AUTOSTRADA (A30) : CASERTA – SALERNO

**REALIZZAZIONE NUOVO SVINCOLO
DI MADDALONI**

**VERIFICA DI ESCLUSIONE V.I.A.
DOCUMENTO DI RISPOSTA ALLE RICHIESTE DEL MATT
RELAZIONE GENERALE**

Documento di risposta alle richieste del MATT

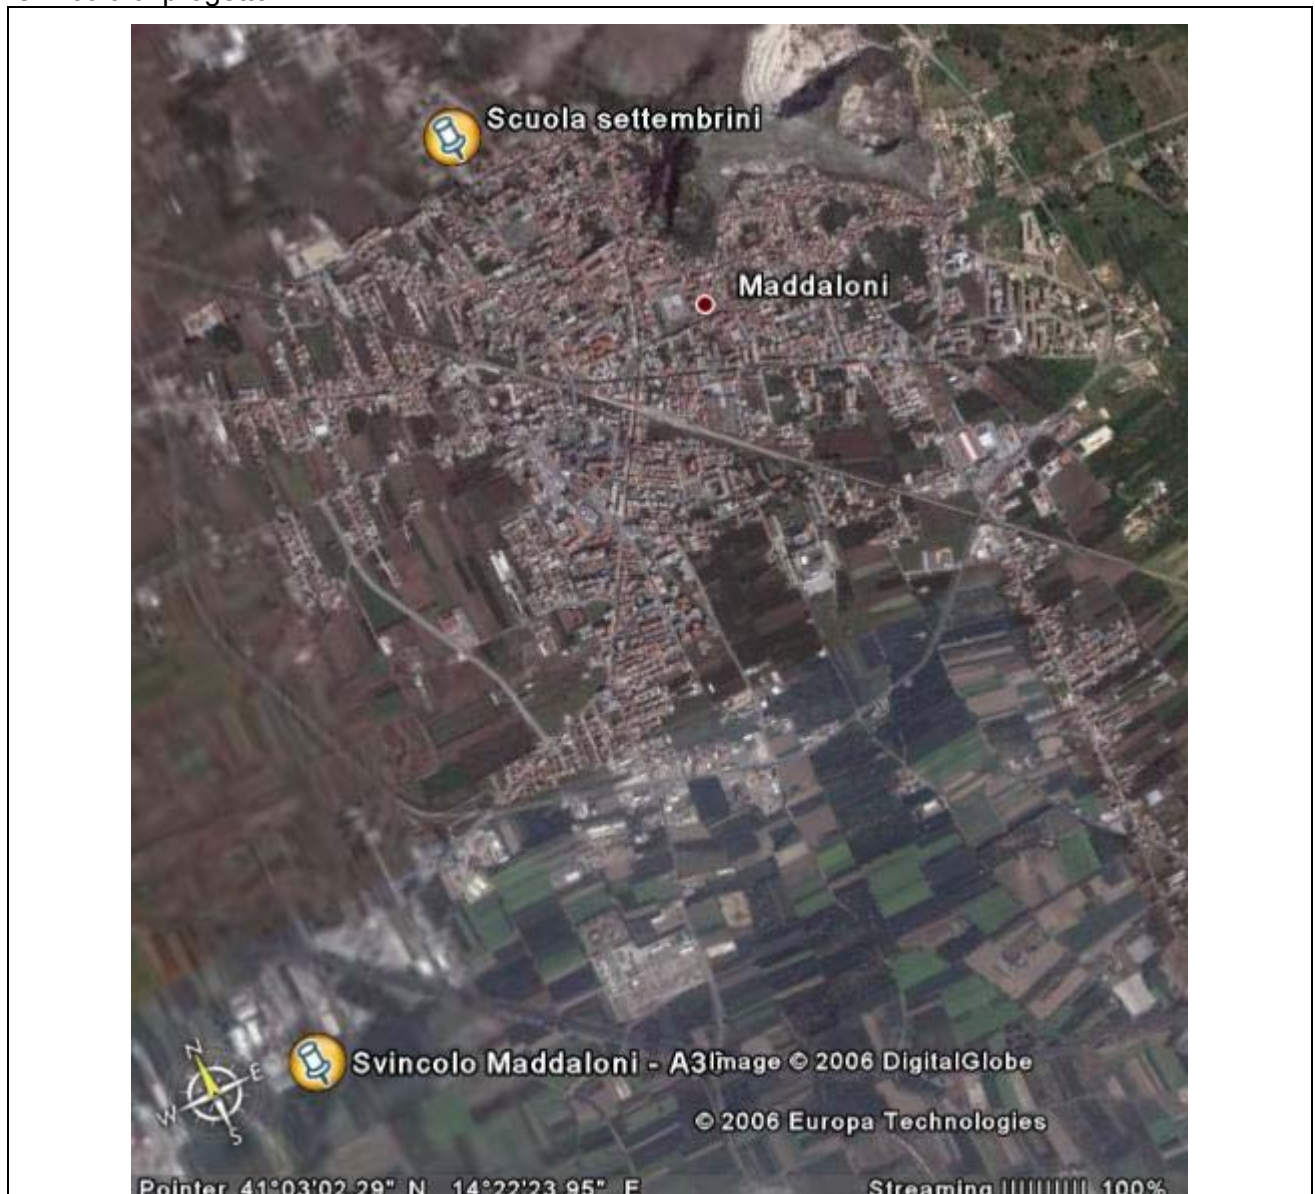
- *che venga fornita una analisi dei dati di qualità dell'aria in relazione ai valori imposti dal D.M. n.60/02*

Si riporta di seguito un stralcio aereofotogrammetrico con l'ubicazione della centralina e dello svincolo di progetto.

Dalla localizzazione riportata appare evidente come la centralina risulti decentrata rispetto allo svincolo di progetto; nello specifico, la medesima è stata posizionata alla periferia nord di

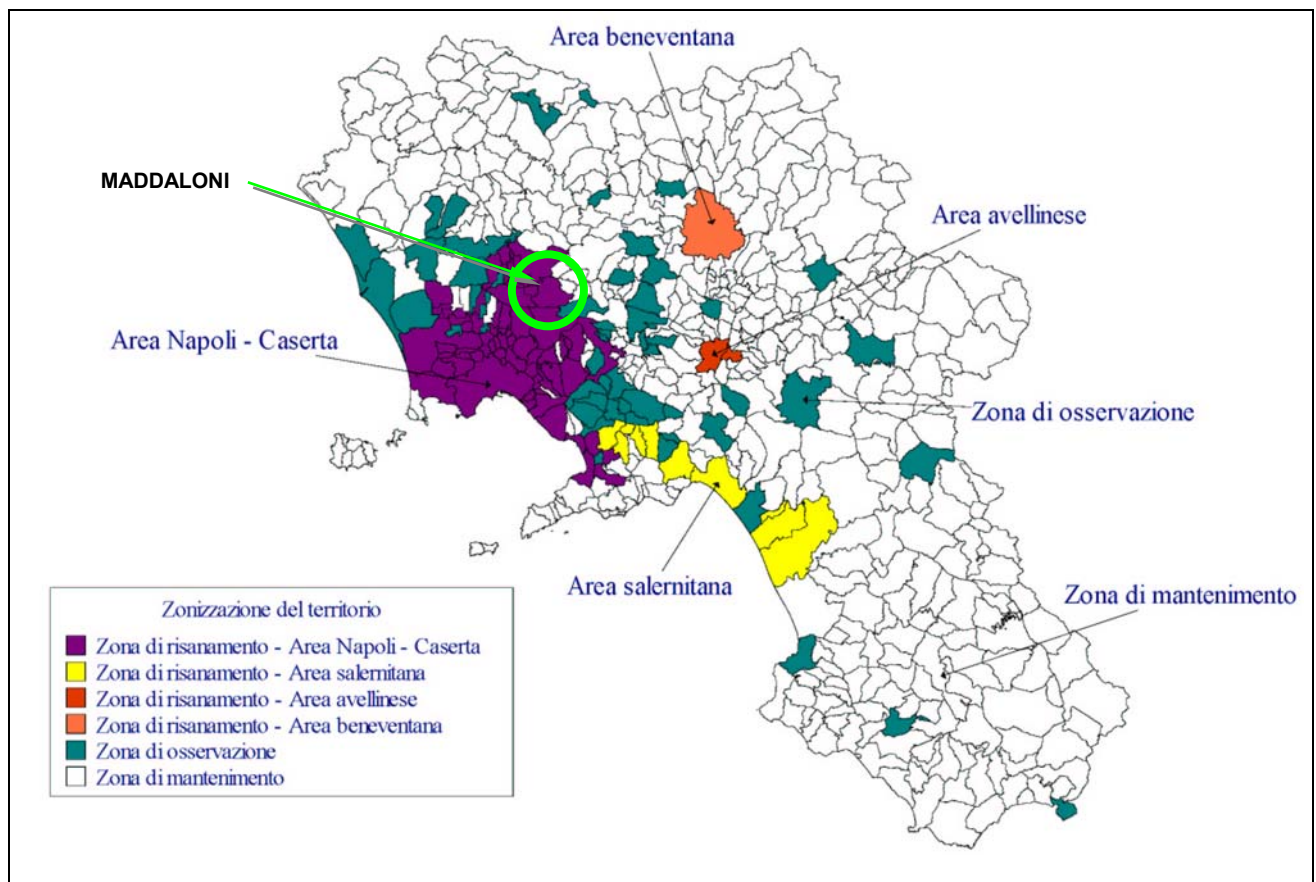
- *la valutazione dei benefici sulla qualità dell'aria ottenibili a seguito della costruzione dello svincolo anche in relazione agli obiettivi del Piano Regionale di Risanamento e Mantenimento della Qualità dell'Aria;*

L'area interessata dallo svincolo di progetto, evidenziata in verde nella figura, ricade nella Zona IT0601 di risanamento - Area Napoli e Caserta. Le zone di risanamento sono definite come quelle zone in cui almeno un inquinante supera il limite più il margine di tolleranza fissato dalla legislazione.
